WÓJT GMINY BOBOWA

Nr. 341/5/08

biorący udział w przetargu na zadanie „**Termomodernizacja Zespołu Szkół Nr 1 w Bobowej Szkoła Podstawowa i Gimnazjum**”. Odpowiadając na pismo z dnia 20.06.2008 jednego z wykonawców o udzielenie wyjaśnienia dotyczącego w/w przetargu – Zamawiający informuje:

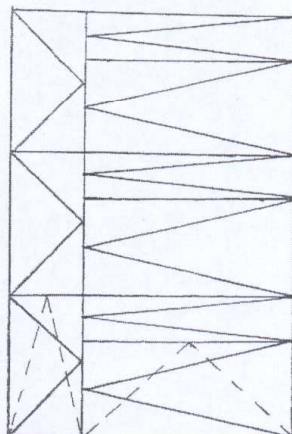
Pytanie 1: W specyfikacji w formie tabeli przedstawione są wymiary okien i oznaczenie ich pewnym symbolem, a na kolejnych stronach przedstawiony jest wygląd i sposób otwierania stolarki okiennej do wbudowania. Brak jest powiązania pomiędzy tymi zagadnieniami.

W związku z powyższym proszę o dokładne sprecyzowanie jaki jest sposób otwierania i jak wygląda okno o danym symbolu (symbole z tabeli O1,O2,O3,O4,O5,O6,O7,O8,OS)

Odp: Wyjaśnienie zostanie załączone w piśmie oraz na stronie internetowej Urzędu Gminy Bobowa w formie zestawienia.

Stolarka okienna PCV kolor biały, współczynnik V szyby 1.10 W (m²*K). Profil pięciokomorowy, szyba zespolona wypełniona gazem, powłoka niskoemisyjna.

Sposób otwierania : rozwierane, uchylno-rozwierne, uchylne.
